**Bauleitplanung der Gemeinde Dautphetal, Ortsteil Dautphe
Bebauungsplan „Feuerwehr Dautphetal Mitte“ sowie Änderung des
Flächennutzungsplanes in diesem Bereich**

Beschlussempfehlungen

**Bauleitplanung der Gemeinde Dautphetal, Ortsteil Dautphe
Bebauungsplan „Feuerwehr Dautphetal Mitte“ sowie Änderung des
Flächennutzungsplanes in diesem Bereich
Beteiligung der Behörden und sonstiger Träger öffentlicher Belange gemäß
§ 4 Abs. 1 Baugesetzbuch (BauGB)**

Anlage
Planwerk der Sparte Hochspannung

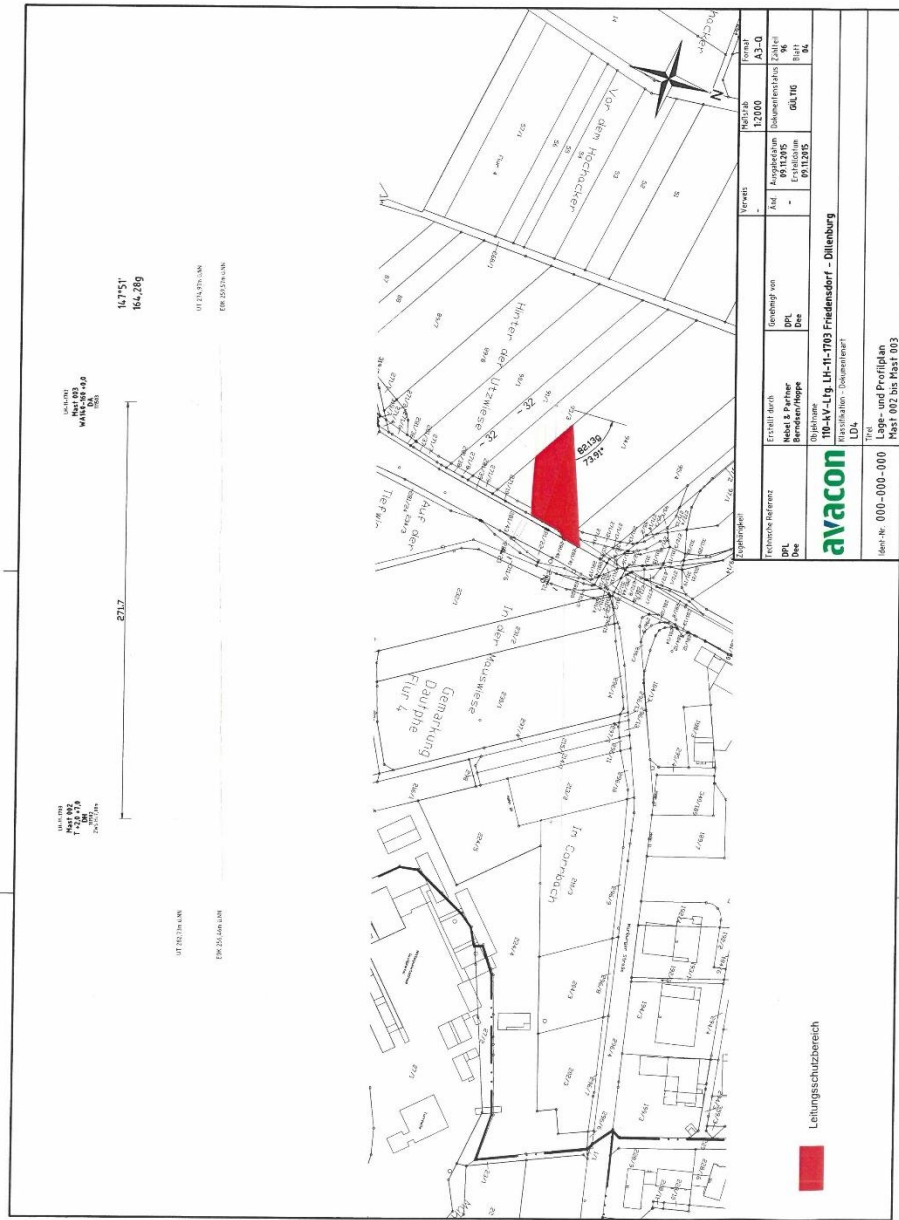
Die Lage der 110-kV-Hochspannungsfreileitung sowie die Breite des Leitungsschutzbereiches entnehmen Sie bitte dem beigefügten Planwerk der Sparte Hochspannung. Der Leitungsschutzbereich ist graphisch im Bebauungsplan darzustellen.

Arbeiten und geplante Bebauungen innerhalb des Leitungsschutzbereiches unserer 110-kV-Hochspannungsfreileitung sind grundsätzlich im Detail mit uns abzustimmen. Innerhalb des Leitungsschutzbereiches sind die zulässigen Arbeits- und Bauhöhen begrenzt.

zu 4.: Die nachfolgenden Hinweise werden zur Kenntnis genommen und gemäß § 9 Abs. 6 BauGB nachrichtlich übernommen und auf der Plankarte aufgeführt bzw. in der Begründung ergänzt.

Auf der Plankarte des Bebauungsplanes ist speziell der Leitungsverlauf, die Schutz- und Abstandzonen sowie die Höhenbeschränkungen für die Gebäude im Bereich der Freileitung aufzunehmen.

Anlage

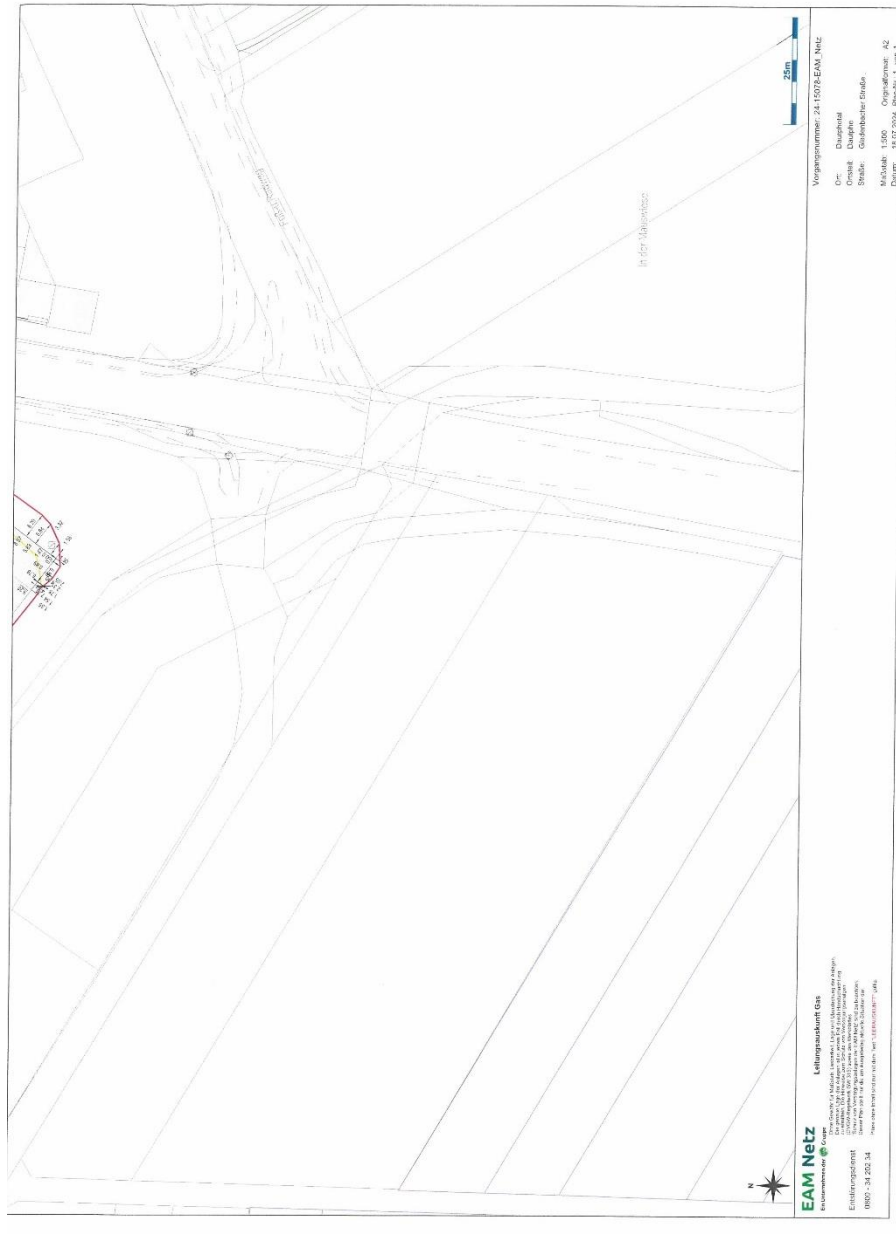
2 Wir senden Ihnen einen Ausschnitt unserer Pläne, aus denen Sie die ungefähre Lage der jeweiligen Versorgungsleitung entnehmen können. Die Planangaben erfolgen ohne Gewähr. Die Pläne sind ausschließlich für Planungszwecke zu verwenden. Eine Weitergabe an Dritte ist unzulässig.

Die ungefähre Lage der vorhandenen Stromversorgungsleitungen (Mittelspannungs-, Niederspannungs-, und Straßenbeleuchtungskabel) entnehmen Sie bitte der Planunterlage.

Die Lage der vorhandenen Erdgasversorgungsleitungen ist aus den Planunterlagen ersichtlich.

zu 2.: Der Hinweis wird zur Kenntnis genommen und die Leitungsverläufe werden gemäß § 9 Abs. 6 BauGB nachrichtlich übernommen und auf der Plankarte aufgeführt bzw. in der Begründung ergänzt.
